Tähelepanekud 18.06.2025

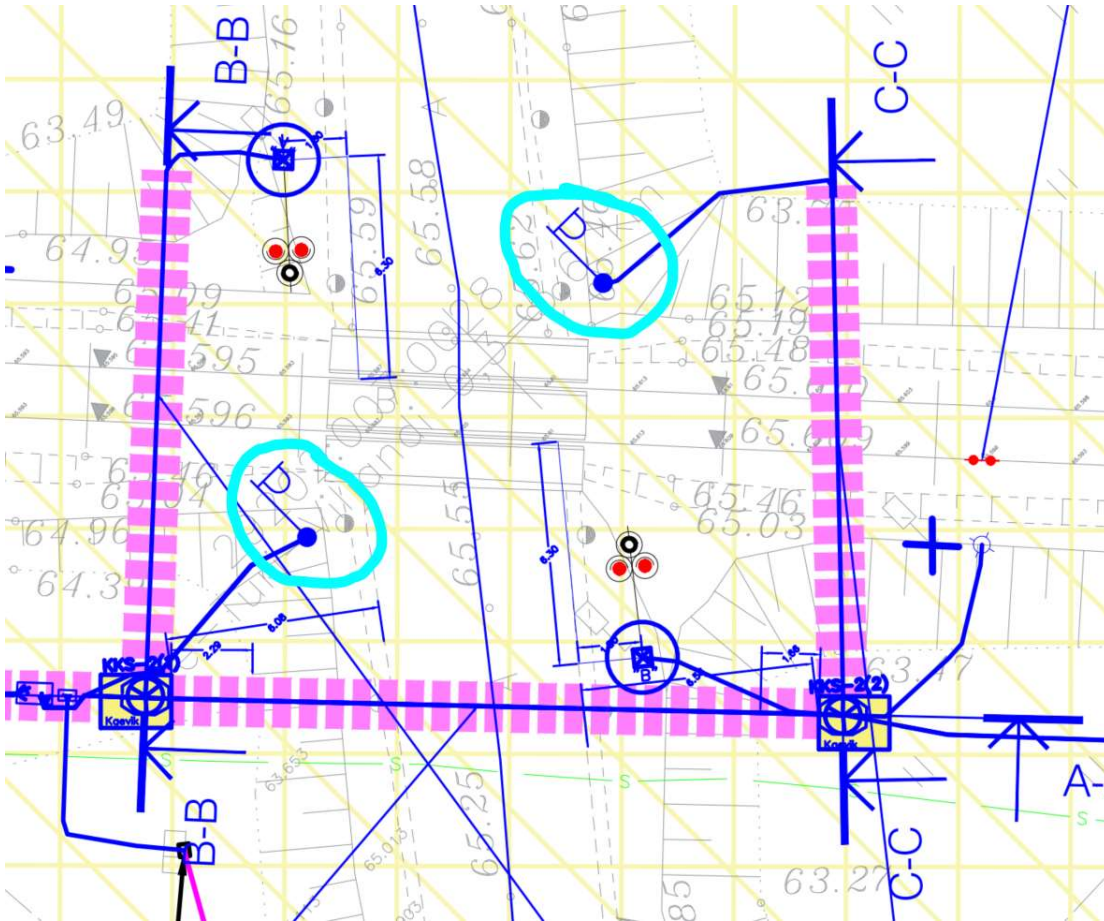
- Palume nihutada planeeritavad fooripostid tee teljest vähemalt 4,6m kaugusele. Palume arvestada riigitee laiuseks 7m ning vastavalt liiklusruumiks tee teljest mõlemale poole 4m, samuti palume arvestada fooride laiusega, et foori detailid ei jääks liiklusruumi.

- Palume esitada juurde ka liikluskorralduse lahenduse osa (sh vastav liikluskorralduse skeem/joonis/asendiplaan, kajastada vastavalt seletuskirjas). Palume täpsustada, kas lisaks foorile tuleb lisada ka antud asukohta liiklusemärk 121 vastavalt määrusele 71 „Raudtee tehnokasutuseeskiri“. Hetkel kajastub materjalides ainult foor. Lisaks palume kajastada liikluskorralduse lahenduse osa asendiplaan vastavalt II kategooria raudteeülesõidukohale (sh tähispostid/püstmärgis, liiklusemärgid, 125, 124, 123, 112). Palume täpsustada, milliseid liiklusemärgid või tähisposte paigaldatakse antud projekti raames, kajastada vastavalt liikluskorralduse osas.

- Palume nihitada planeeritavad valgustusmastid 2,5m kaugusele sõidutee äärest ning asendiplaanil kajastada vastavad kaugused sõidutee äärest. Tee projekteerimise normide § 11 lg 7 p 1 kohaselt valgustimasti vähim kaugus 2,5m sõidutee äärest üle 60km/h asukohas.

- Lisame juurde, et TRAM liikluskorraldaja hinnangul on antud ülesõidul olnud probleemiks nähtavus raudteele ja ülesõidu tasasus. Palume täpsustada, kas nõuetele vastav nähtavus on tagatud ja kas nähtavuse osas teostatakse täiendavaid töid?
